1498 - FNUSA - změnové listy		
Č. Z.L.	Popis obsahu změnového listu	Cenový dopad (Kč)
1	Náhrada předstěny z pórobetonu za SDK	63 655 Kč
2	Výměna stoupaček ÚT	284 782 Kč
3	Změny ve výplních otvorů	-1 127 Kč
4	Změna venkovního schodiště - zvýšení standardu oceli	1 793 Kč
5	Změna materiálu klempířských výrobků	-91 647 Kč
6	Doplnění zvonkových tabel	22 365 Kč
7	Změny ve výplních otvorů - nové položky 4.NP	37 381 Kč
8	Úprava vyvolávacího systému	-35 981 Kč
9	Sanace nosných konstrukcí	67 890 Kč
Cenový dopad celkem		349 110 Kč

Změnový list č. 1

Projekt: **Fakultní nemocnice u sv. Anny v Brně – Stavební úpravy v objektu P**

Název: **Náhrada pórobetonové stěny za SDK**

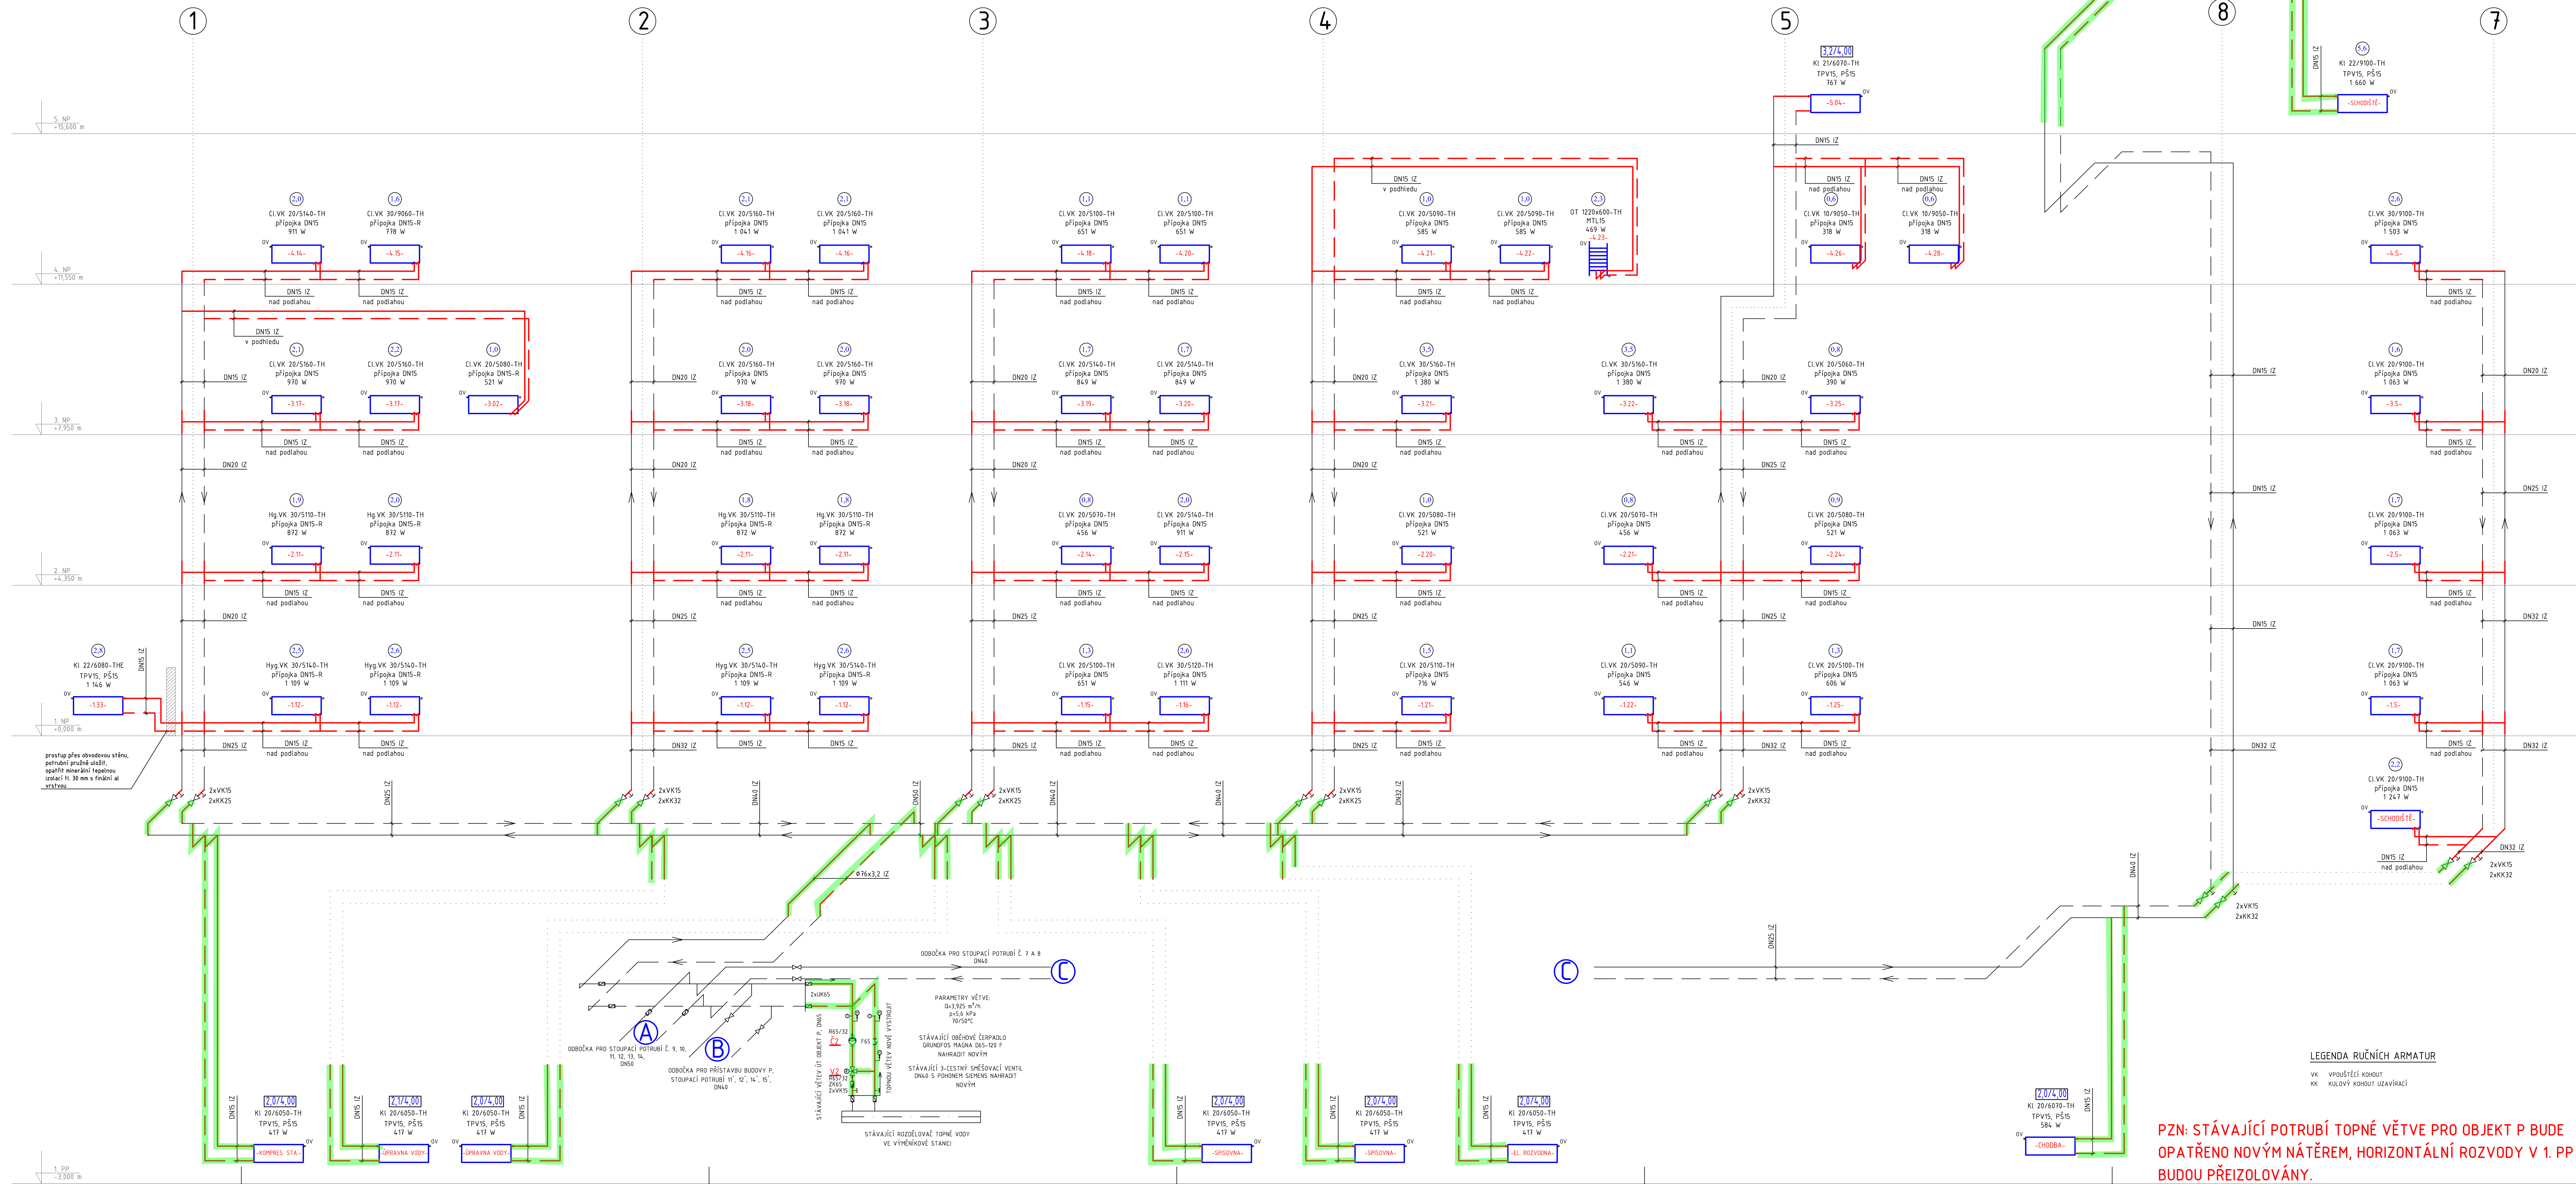
- Po odkrytí a provedení sondy do stávajícího potrubí bylo zjištěno, že potrubí je značně zkorodováno a zaneseno vodním kamenem a není možno ho již dále provozovat z důvodu snížené funkčnosti a případné netěsnosti

- Vyřezání starého stoupacího potrubí a nahrazení novým stoupacím potrubím. Ocelové varné potrubí zůstane v tomto rozsahu – viz. Grafická příloha č.1, 2 a 3
 1. Dopojení OT v 1.PP - tělesa jsou typu KLASIK a připojovací potrubí bude navařeno na páteřní ocelové rozvody
 2. Dopojení OT v 5.NP/stoupačka č. 2 – celá stoupačka bude ponechána stávající, nachází se ve schodišťovém prostoru a na ni napojeno OT v 5.NP, opět typu KLASIK. Stoupačkové uzavírací ventily budou ponechány dle PD jako navařovací.
 3. Kompletní rozvody pro VZT z 1.PP až do komory VZT jednotky

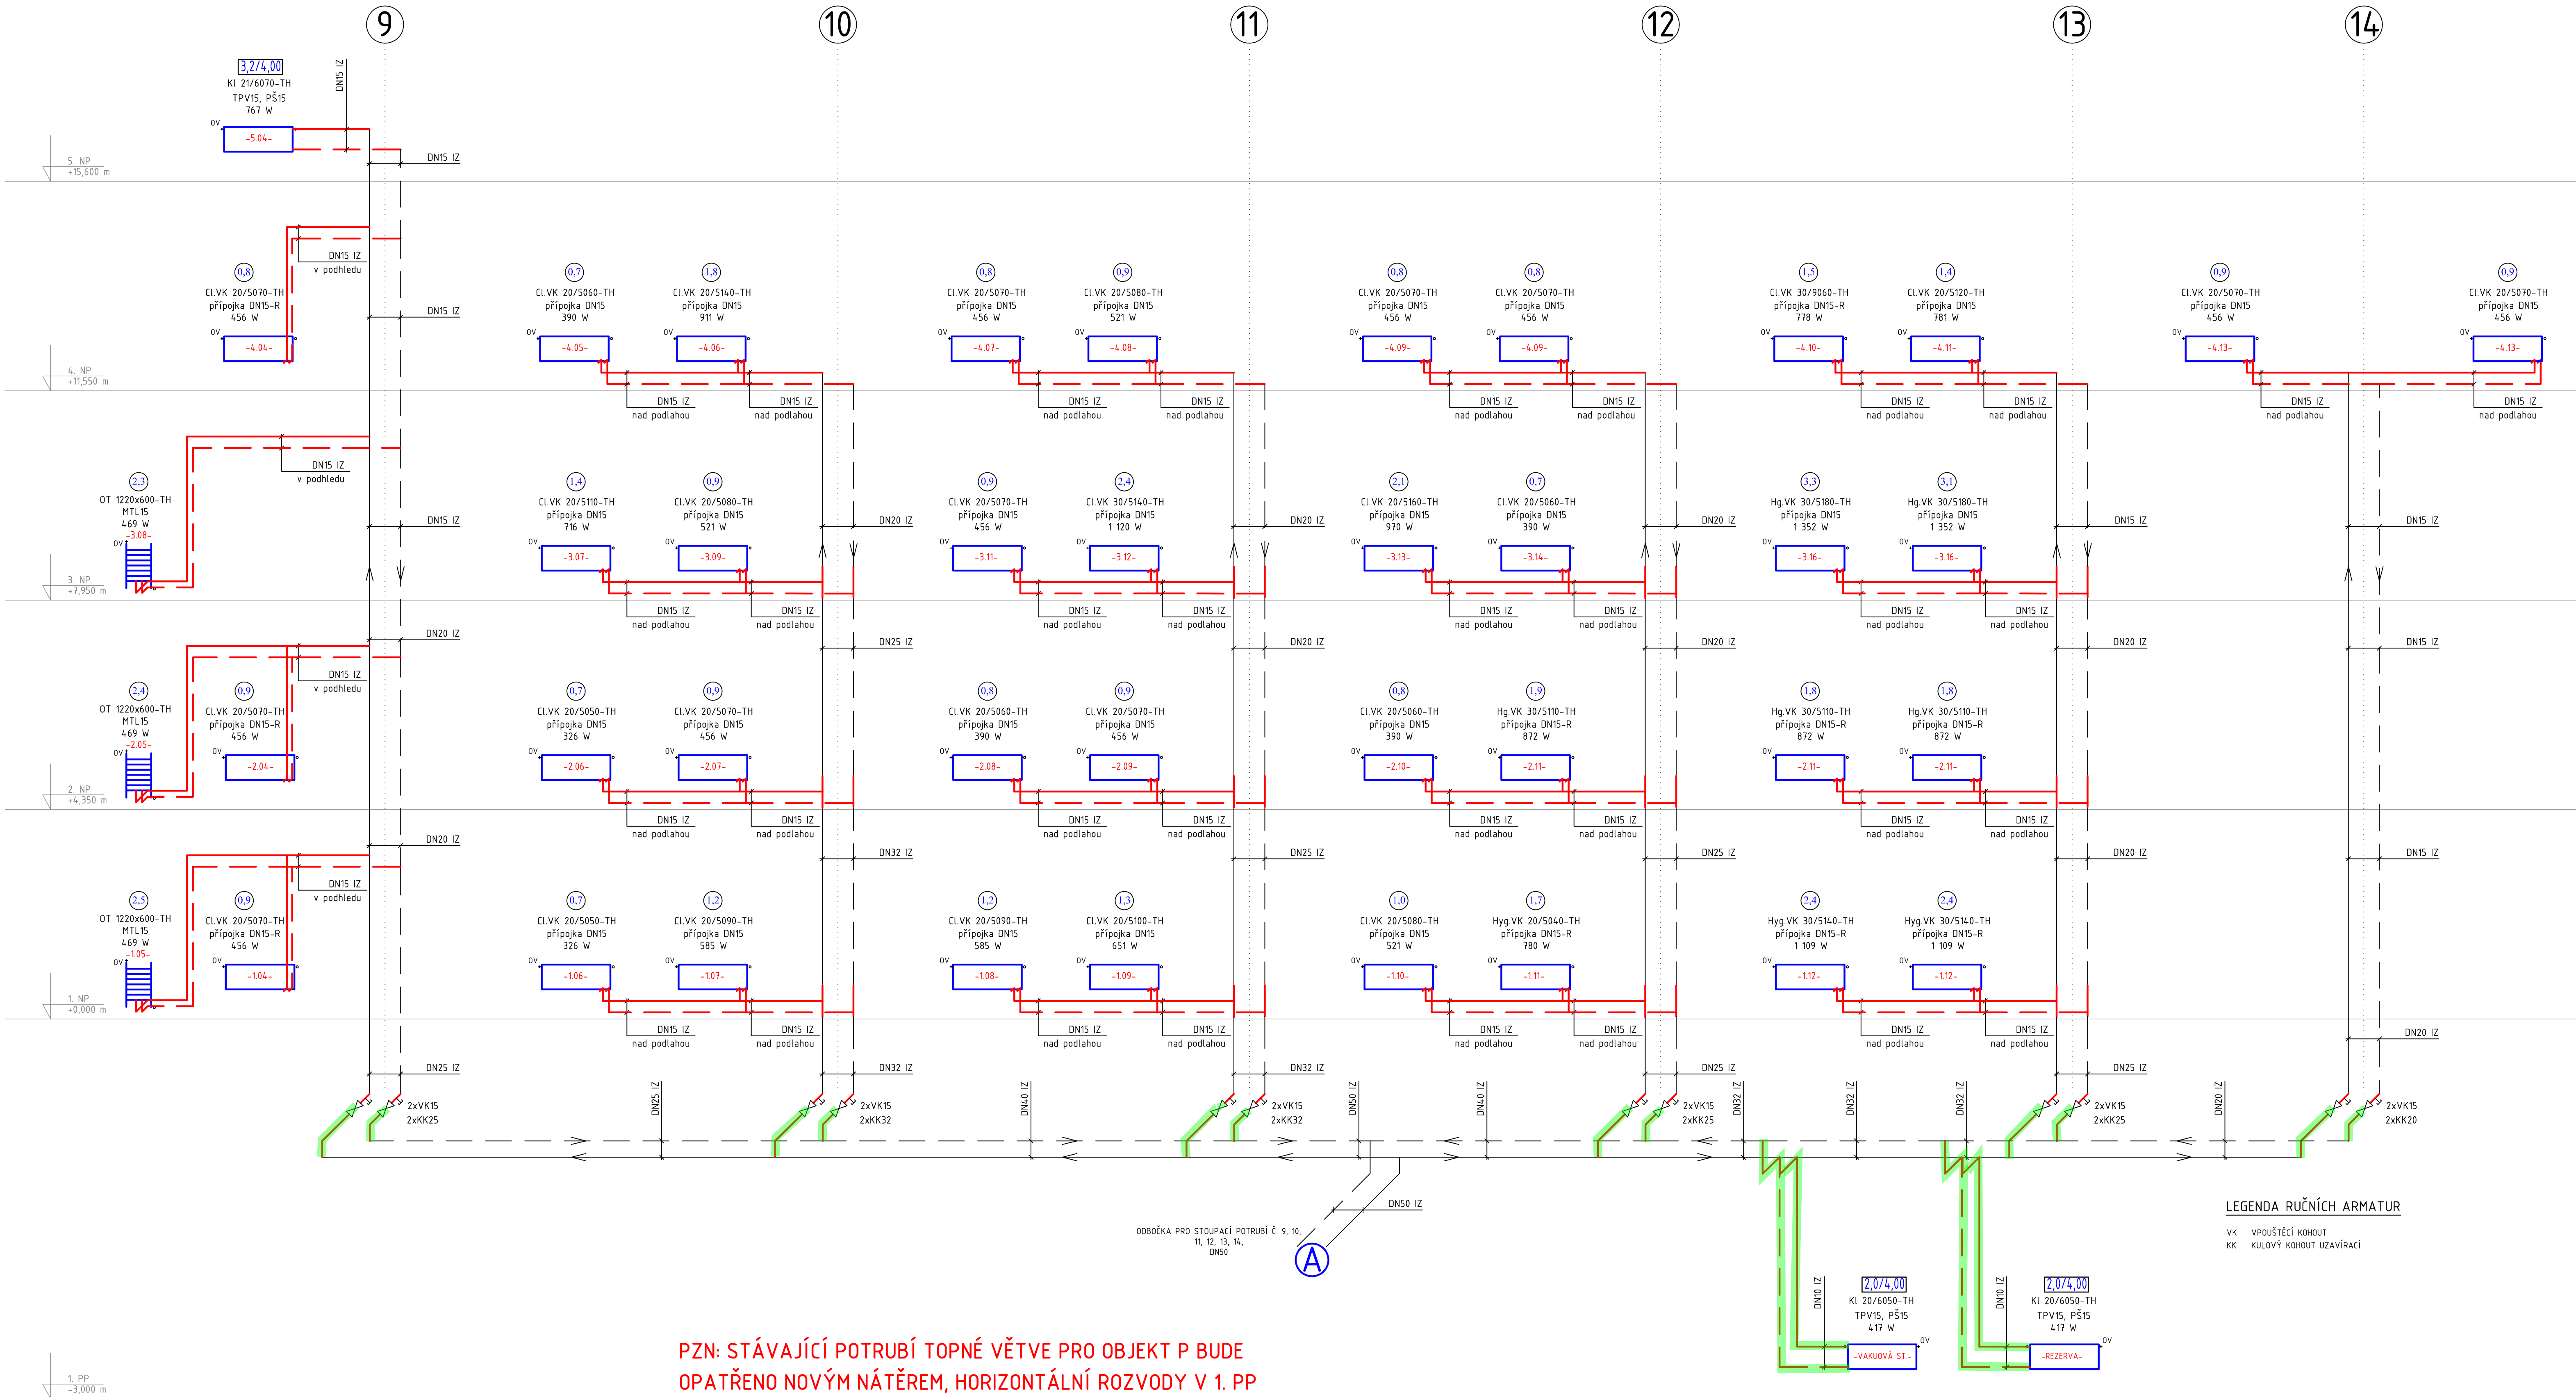
- Výměna stávajícího nevyhovujícího stoupacího potrubí (vedení rozvodů) ÚT

Akce: FN U SV. ANNY V BRNĚ STAVEBNÍ ÚPRAVY V OBJEKTU "P"		Zakázkové číslo: 21 - 2019 Datum: 04 - 2020 Formát: 16 A4	Paré:
Objekt: STAVEBNÍ ÚPRAVY V OBJEKTU "P"	SO 01	Stupeň: JEDNOSTUPŇOVÁ DOKUMENTACE	
Obsah: VÝPIS FASÁDNÍCH VÝPLNÍ		Měřítko:	Číslo výkresu: D.1.01.1-501

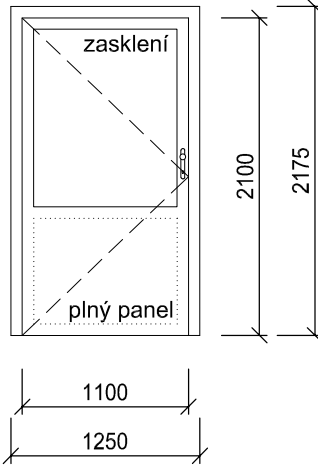
- Nastavení priorit parametrů hliníkových výplní otvorů prioritizováno

- U požárně odolných konstrukcí (výplní otvorů) je možné vyrobit pouze výplně otvorů s vlastnostmi týkající se akustiky, tepelné techniky a stupně zabezpečení

- Nastavení priorit parametrů hliníkových výplní otvorů s ohledem na jejich požadované vlastnosti – dosažení tepelně izolačních, akustických a bezpečnostních parametrů s ohledem na stanovenou požární odolnost
